Adoption du Plan de mise en Accessibilité de la Voirie et des Espaces publics (PAVE).

SOCOTEC	VILLE DE SAINT MARTIN D'HERES DIAGNOSTIC ACCESSIBILITE	Fiche n° 1
---------	--	----------------------

Recensement des contraintes sur la voirie et l'espace public

SOCOTEC	VILLE DE SAINT MARTIN D'HERES DIAGNOSTIC ACCESSIBILITE	Fiche n° 8
---------	--	----------------------

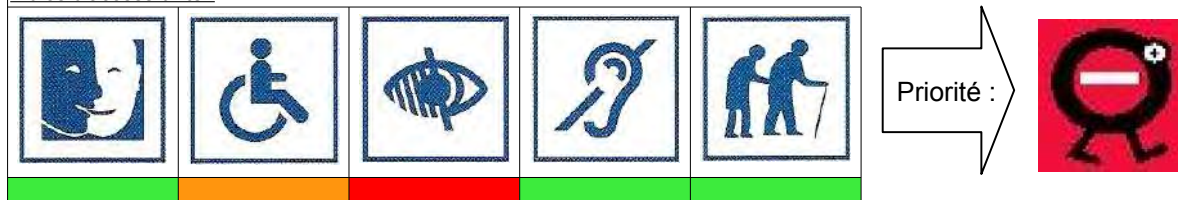
Largeur de l'abaissé de trottoir insuffisant

Absence de bande d'éveil de vigilance et de contraste tactile sur la chaussée

- ☛ Elargissement de l'abaissé de trottoir (minimun : 1,20m)
- ☛ Mise en oeuvre de BEV conforme à la norme NF P98-351
- ☛ Mise en oeuvre de contraste tactile sur la traversée de chaussée
- ☛

SOCOTEC	VILLE DE SAINT MARTIN D'HERES DIAGNOSTIC ACCESSIBILITE	Fiche n° 18
---------	--	-----------------------

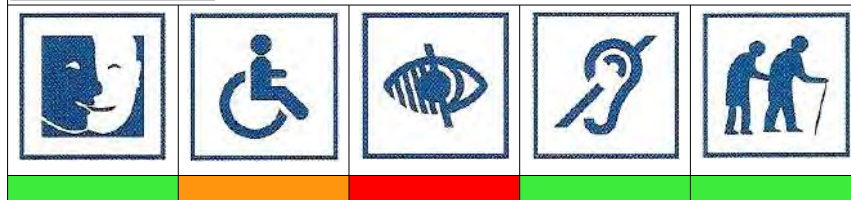
Largeur de l'abaissé de trottoir insuffisant

Absence de bande d'éveil de vigilance et de contraste tactile sur la chaussée

Présence d'obstacle sur le cheminement identifié

- ☛ Elargissement de l'abaissé de trottoir (minimun : 1,20m)
- ☛ Mise en oeuvre de BEV conforme à la norme NF P98-351
- ☛ Mise en oeuvre de contraste tactile sur la traversée de chaussée
- ☛ Déplacer le poteau de signalisation

SOCOTEC	VILLE DE SAINT MARTIN D'HERES DIAGNOSTIC ACCESSIBILITE	Fiche n° 34
---------	--	-----------------------

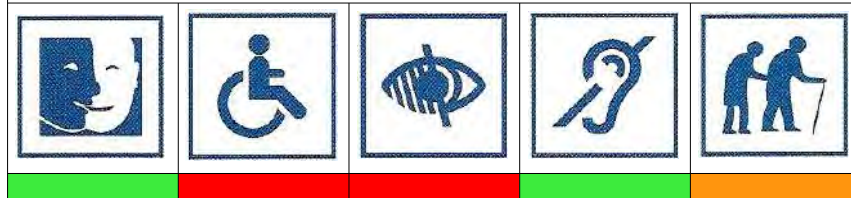
Absence d'abaissé de trottoir

Absence de bande d'éveil de vigilance et de contraste tactile sur la chaussée

Obstacle non conforme à l'abaque de détection des bornes et poteaux

- ☛ Réaliser les abaissés de trottoirs conformes
- ☛ Mise en oeuvre de BEV conforme à la norme NF P98-351
- ☛ Mise en oeuvre de contraste tactile sur la traversée de chaussée
- ☛ Remplacer le mobilier par une borne conforme (annexe 3 de l'arrêté du 15/1/2007)

SOCOTEC	VILLE DE SAINT MARTIN D'HERES DIAGNOSTIC ACCESSIBILITE	Fiche n° 37
---------	--	-----------------------

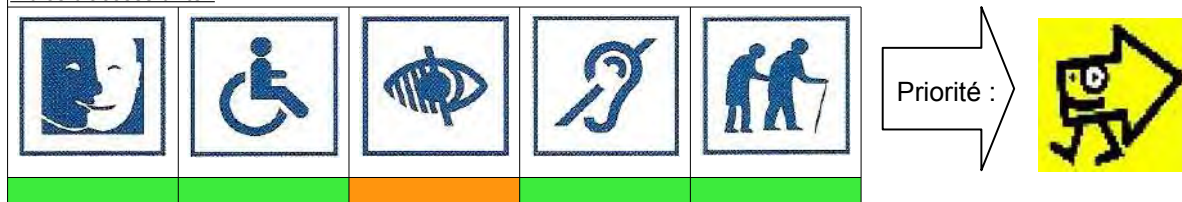
Obstacle en saillie de plus de 15cm situé en porte à faux à moins de 2,20m de hauteur
Présence d'obstacle sur le cheminement identifié (Pb stationnement de véhicule)

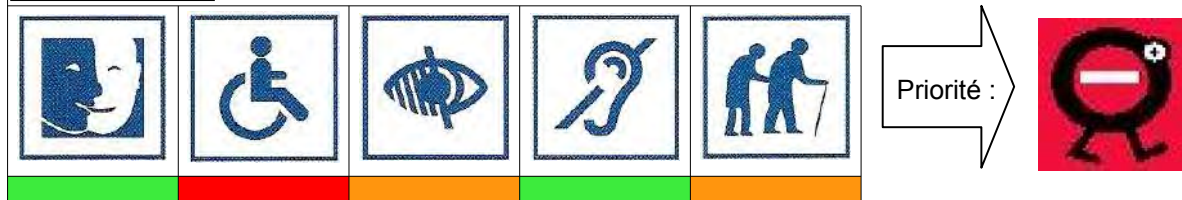
Présence de ressauts non conformes

Présence d'obstacle sur le cheminement identifié (Pb stationnement de véhicule)

- ☛ Reprise du marquage de la place de stationnement (arrêté du 7/6/1977 modifié)
- ☛
- ☛
- ☛ A noter : accès possible au trottoir par la voie de service (mais pas depuis la place)

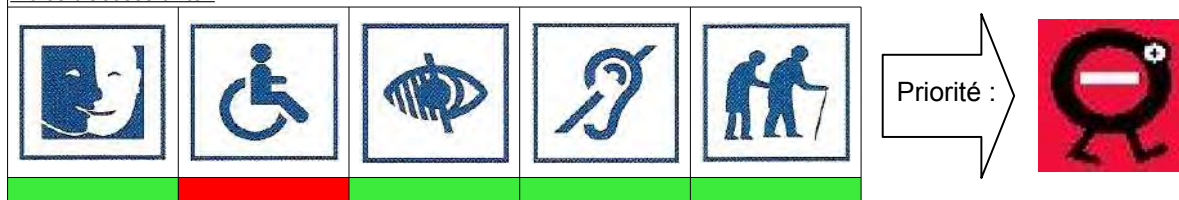
Absence de cheminement d'accès jusqu'au trottoir sans passer par la chaussée

- ☛ Reprise du marquage de la place de stationnement (arrêté du 7/6/1977 modifié)
- ☛ Réaliser un accès direct conforme de la place jusqu'au trottoir
- ☛ Enlever le conteneur de tri sélectif
- ☛

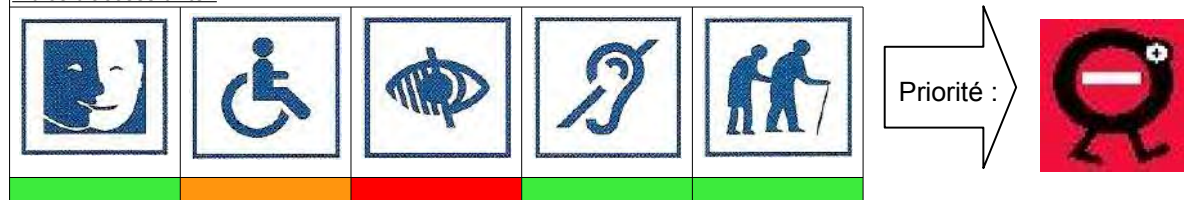
Absence de bande d'éveil de vigilance et de contraste tactile sur la chaussée
